PROYECTO :
AMPLIACIÓN CAPTACIÓN Y PRODUCCIÓN SISTEMA DE ACUEDUCTO REGIONAL ARJONA TURBACO

CONTIENE :
CORTES CÁMARA DE CONTACTO

PLANO : HID 10 DE HID 18

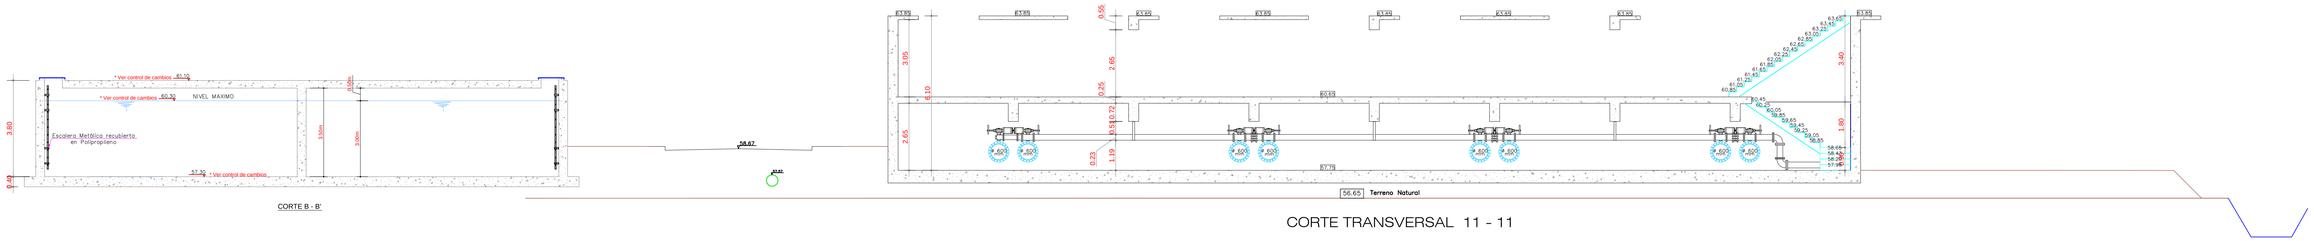
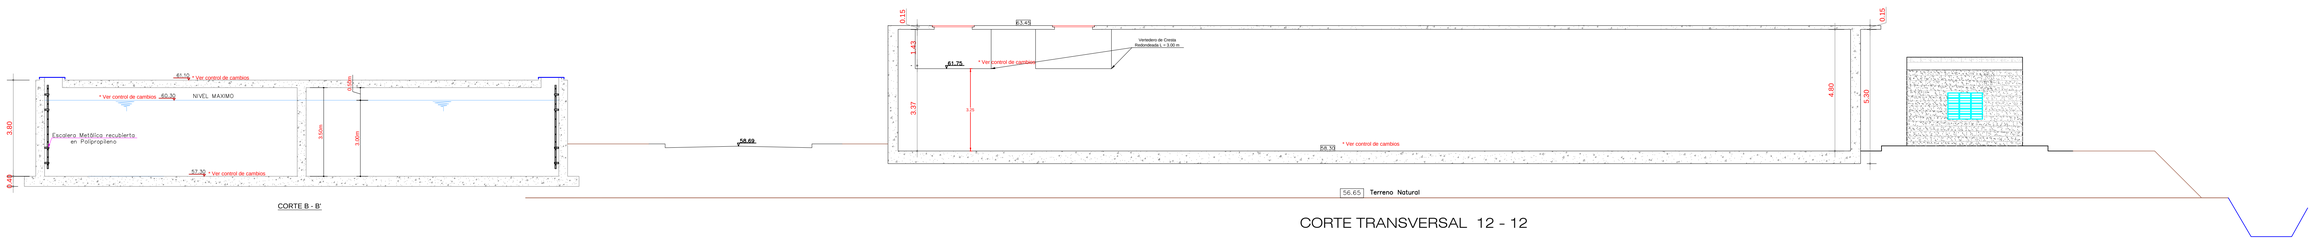
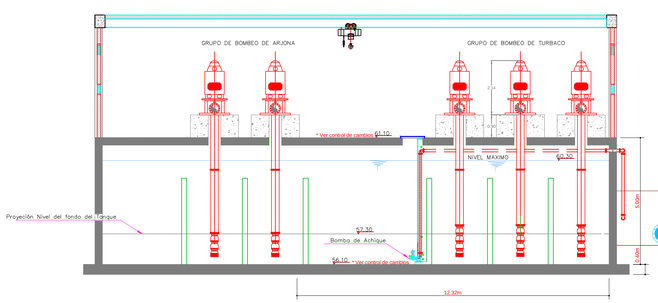
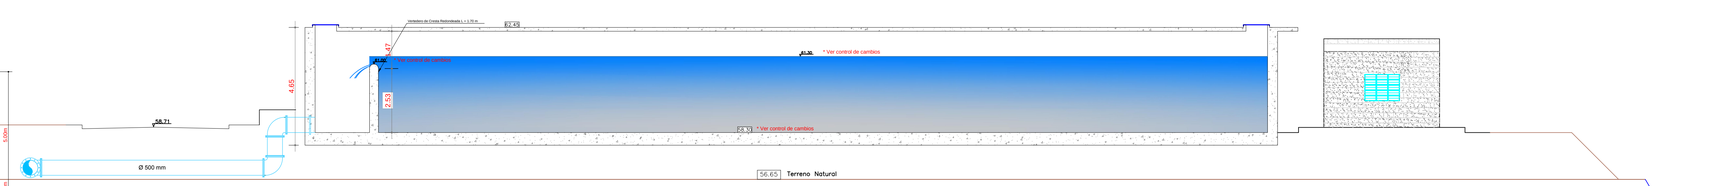
NOTA:
La cota del vertedero de salida de agua filtrada fue modificada de 61.95m a 61.75 m. La cota del fondo del Tanque de Contacto fue modificada de 58.50 m a 58.30 m. La cota de las pasarelas sobre la Cámara de Contacto fue modificada de 62.65 m a 62.45 m. Estas modificaciones se atribuyen a lo indicado por el Ing. Carlos Solano Fajardo, de acuerdo a lo descrito como recomendación del MVCT mediante correo electrónico del 01 de Diciembre de 2016 a las 7:52 a.m. El Consultor y la Firma HIDROCONSULTORES S.A. no se hacen responsables de las implicaciones que generen estos cambios en el proyecto.
